經濟部「核四地質調查安全評估報告」之
原能會安全評估報告
(初稿版)

行政院原子能委員會

中華民國 105 年 5 月

圖一 北台灣地質構造圖以及東北部 CD 地質剖面圖（修改自 Teng et al., 1992）

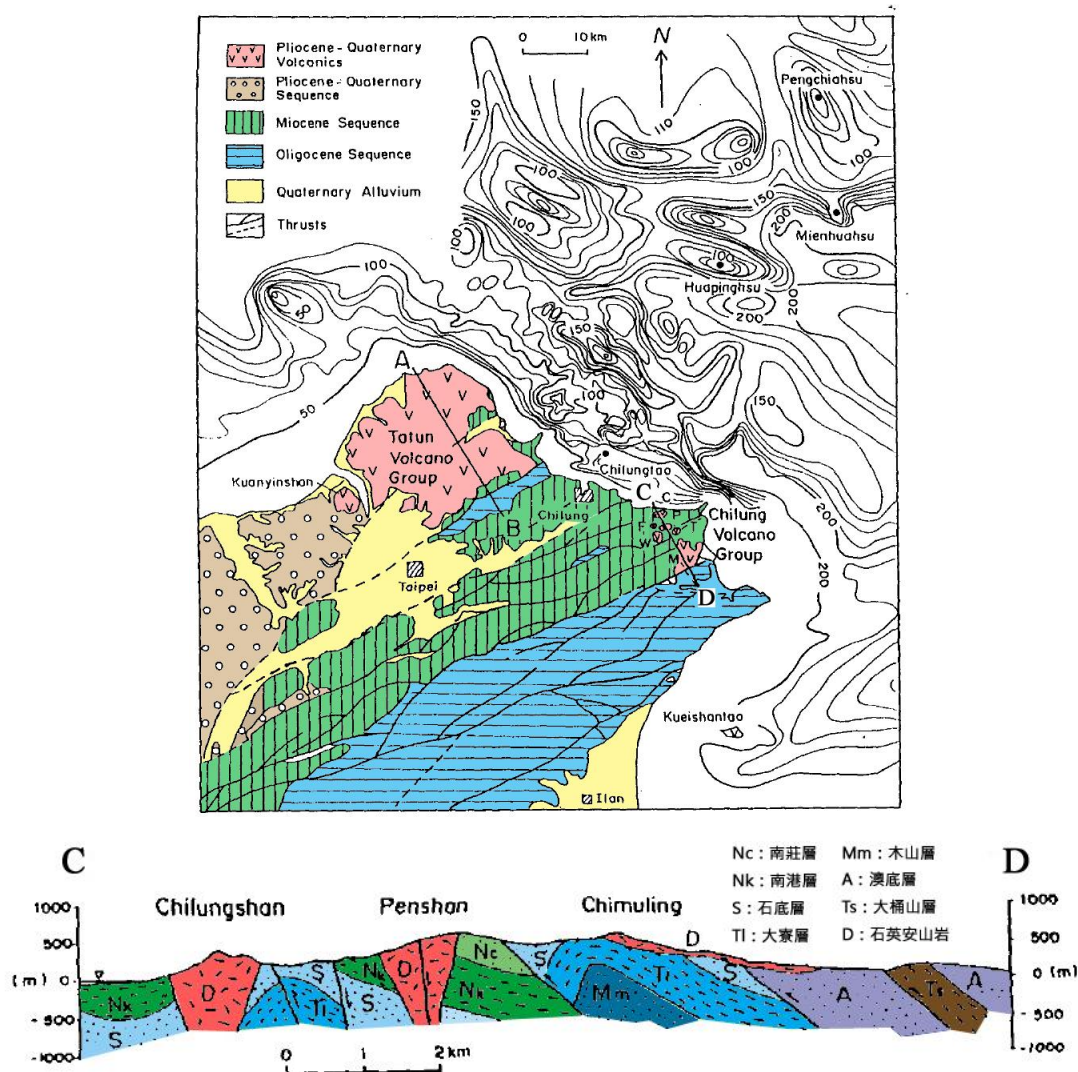
建議經濟部評估穿過基隆火山群的正斷層之活動時間和成因；另應完成調查台灣東北部線型構造(可能是正斷層)的斷層面位態，並盡量利用各種可能的方法(如野外斷層構造的量測、地震應力解、鑽井岩芯 ASR、和水破實驗等)，以獲得現今台灣北部現地應力場的大小和方位。

台電公司補充北台灣地質構造圖(如下圖一)及基隆火山群正斷層與核四廠鄰近斷層關聯性說明如下：

(1)將通過基隆火山群的正斷層與核四廠區周圍的主要斷層相比較，可發現核四廠區北面的龍洞、澳底斷層、南面的屈尺、枋腳斷層以及西面的貢寮斷層等，均屬於台灣北部地區於蓬萊造山運動時期產生之逆斷層，其型態與形成機制與基隆火山群正斷層截然不同，因此可研判，通過基隆火山群之正斷層與核四廠區周圍的主要逆斷層無直接關聯。

(2)通過核四廠一、二號機汽機廠房下方之S斷層，因呈現南北方向

且具有正斷層特徵；雖然S斷層所經過的岩層中未發現火成活動相關礦體或岩石存在，但由前述之基隆火山群正斷層的形成機制，不排除S斷層與基隆火山群正斷層之形成有某種關聯性，但仍須要進一步調查；後續將成立專案計畫，加強調查S斷層的活動年代以及未來活動的可能性評估。

圖二 核四廠區附近河階或海階階地面調查結果圖

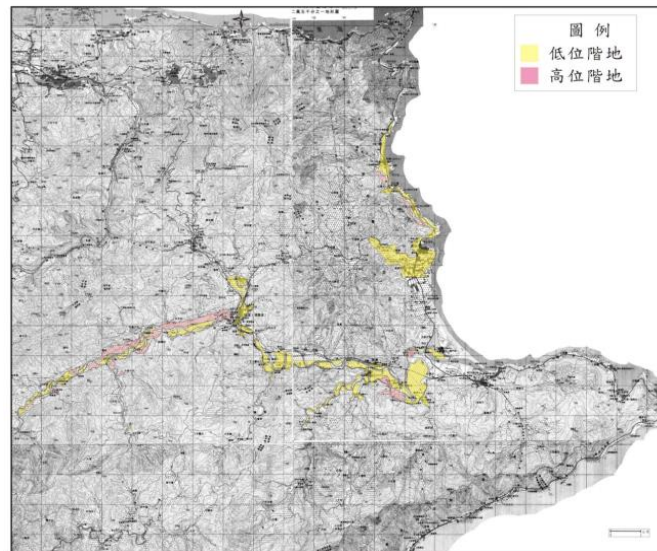
本報告未評估或從事台灣北部海階之調查工作，台灣北部地殼在過去是否有垂直運動，請說明。

「核四地質調查安全評估報告」(第 95 頁)有描述關於本區河階

或海階階地面之調查成果，其結果普遍發現殘存有兩階地面(如下圖二)，顯示第四紀晚期以來本調查區整體而言陸地是呈現上升趨勢。

而於 1994 年中國地質學會的報告中亦指出，由本區最低階(第 I 階海階)，標高約 12 公尺，碳 14 定年的年代為 8300 Cal yr.B.P. (距今)可知此地區在全新世裡的平均上升速率約在 1.1 至 2.4mm/yr 之間，由此推得核四廠址一帶位在台灣地殼活動性較低的地區。而枋腳斷層則位於第 II 階海階之下，利用其他地方(如庚子寮、景美溪流域)第 II 階河階與貢寮地區枋腳斷層上覆階地進行對比，可推論貢寮區階地發育年代大於 45,000 年，因此推得枋腳斷層至少 45,000 年來沒有活動。

圖四 北部陸域火山、古海嘯調查範圍

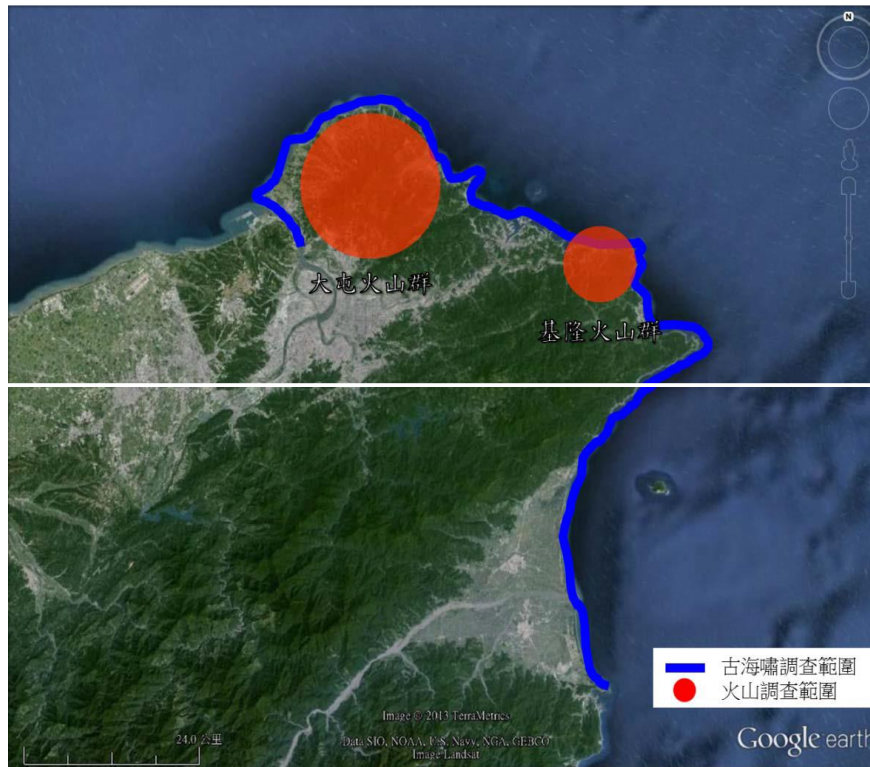
NUREG-1407(1991)即要求鄰近火山之廠址需進行火山活動評估，建議應明確定義多少公里內需評估。

Near Term TaskForce 2.1)之調查要求，於103年3月25日辦理北部核能電廠附近海陸域火山、海底山崩及古海嘯調查暨評估計畫之招標作業。火山部分主要利用各項調查成果進行火山活動之可能性分析，研擬對應情境並進行火山活動模擬，以評估各種火山活動事件之可能發生機率，目標為建立各電廠的火山危害度曲線，其結果將作為修訂及改進各核能電廠火山防範、保護及應變之依據。在該計畫中，核四廠相關陸域調查範圍包含大屯火山群與基隆火山群，北部海域則以基隆嶼、花瓶嶼、棉花嶼、彭佳嶼以及龜山島為調查對象，範圍如圖三、圖四所示：

圖九 比例尺1/50000之地質圖

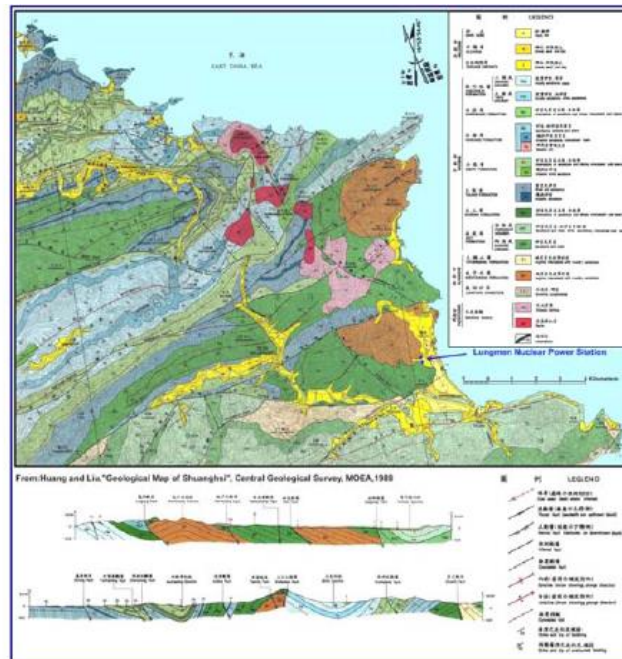
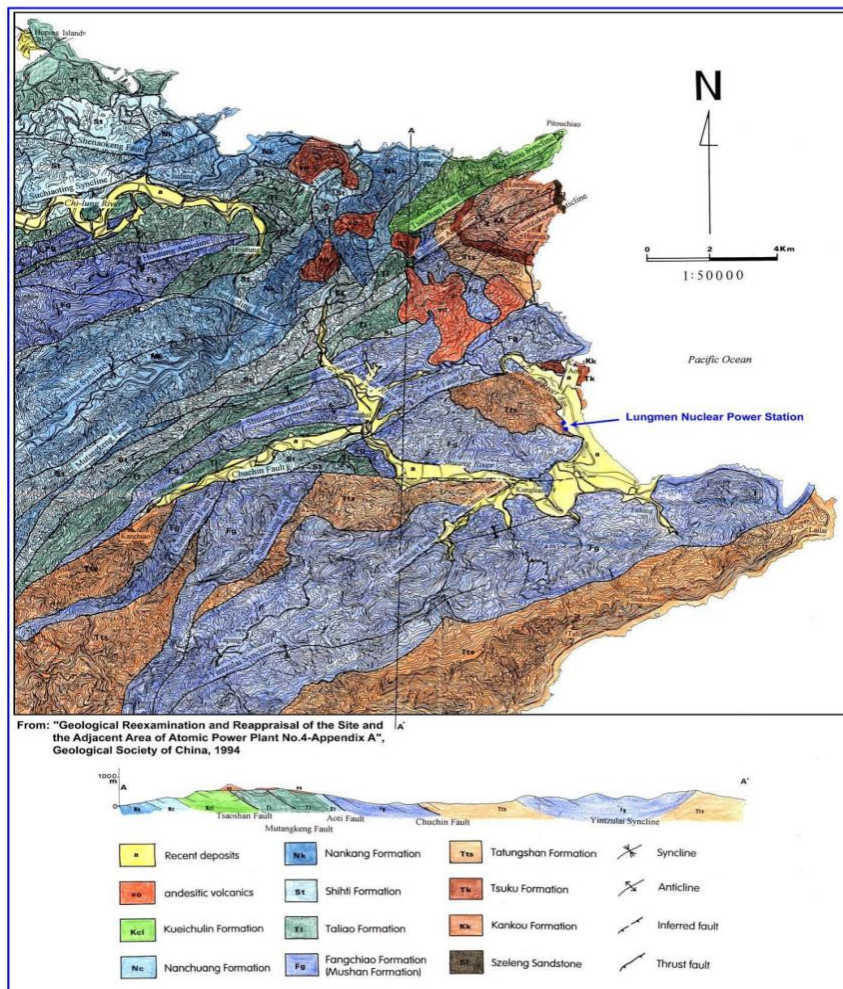
建議經濟部於「核四地質調查安全評估報告」中提供廠區(1公里內)、廠址地區(8公里以內)、廠址近鄰(40公里內)與區域地質(320公里以內) 相關地質比例尺1/500、1/5,000、1/50,000、1/50萬之地質圖，並標示採用來源。

台電公司已於核四廠FSAR(Final Safety Analysis Report) Section 2.5 中提供以下地質圖：

圖十三 核四暨台灣東北海域地質圖

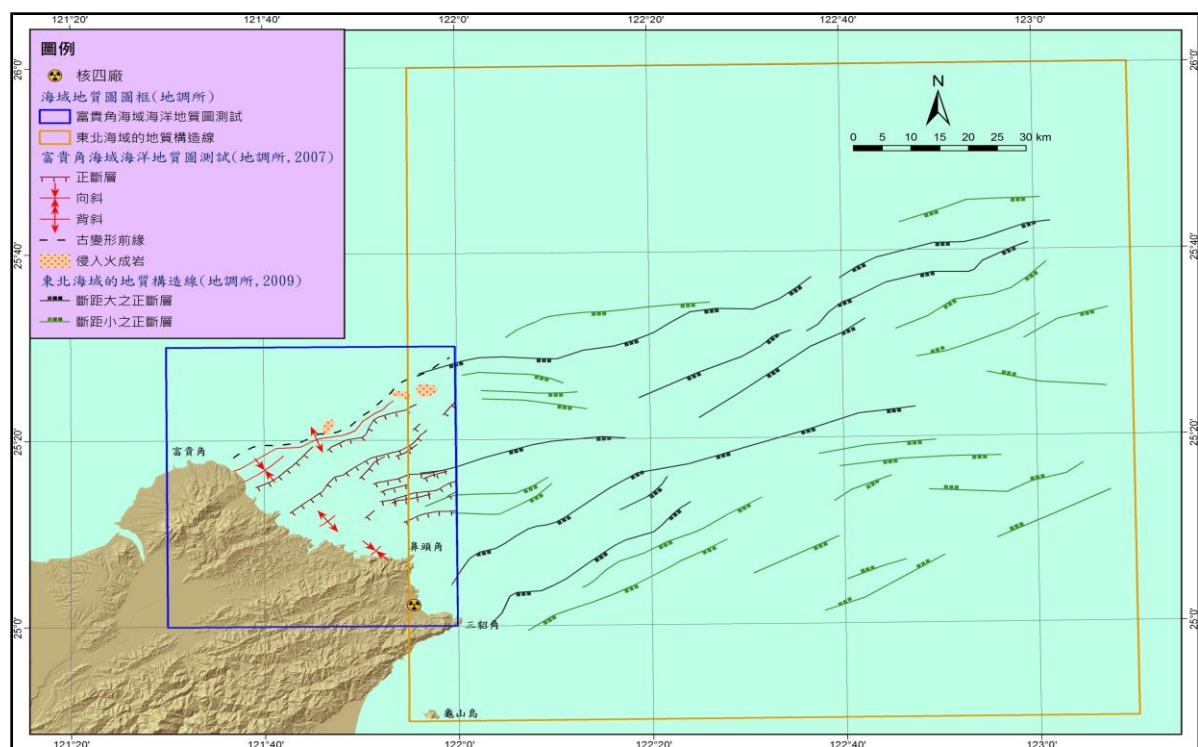
建議經濟部於「核四地質調查安全評估報告」中彙整現有海域調查資料（可參考地調所海洋地質圖）於相當比例尺的地質圖內，使電廠周圍的地質資料更為完整。

台電公司後續之地質安全評估或調查將參考既有之海域地質資料，如地調所海洋地質圖(試測版)、核四廠相關海域地質資料等，使核四廠周圍的海域地質資料更為完整。針對委員所提問之「應彙整現有海域調查資料於相當比例尺的地質圖內，使電廠周圍的地質資料更為完整」，經彙整相關圖資如下。

圖十四 核四廠址周圍5miles(8公里)範圍內之歷史地震(1900-2012)，歷史地震分佈中看不出地震活動與S斷層之關聯性

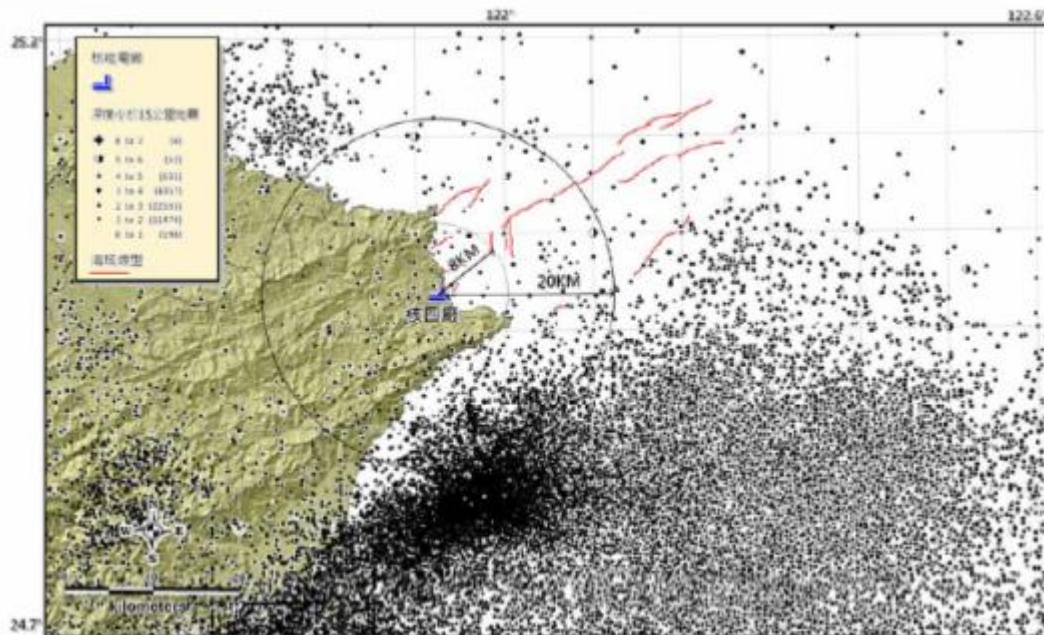
有關核四廠址S斷層的工程影響顯著性(engineering significance)應予評估，尤其此S斷層是否符合美國10CFR100 App.A內有關能動斷層與tectonic structure之關聯性，周遭5 miles範圍內之歷史地震，及其是否可能影響到既有SSE的訂定。

由核四廠址周圍5 miles (8公里)範圍內之歷史地震(1900-2012)記錄圖(如下圖十四)，深度小於35 公里之淺層地震只有2 個大於規模3，分別是規模3.7(深度22 公里)與4.6(深度25 公里)，且此兩地震距離核電廠將近8 公里遠，目前從歷史地震的分佈中看不出地震活動與S斷層之關連性。

由於核四廠目前安全停機地震(SSE)是將1908年發生在台灣東部規模7.3地震，假設到距廠址最近之地體構造區分界處(約5公里)而定出SSE=0.4g。換言之，只要在场址5公里內不發生規模大於7.3的地震，皆不致影響SSE的設計基準。由於目前尚未發現足以發生地震規模超過7.3的能動地質構造，因此目

前不需改變核四廠耐震設計基準。
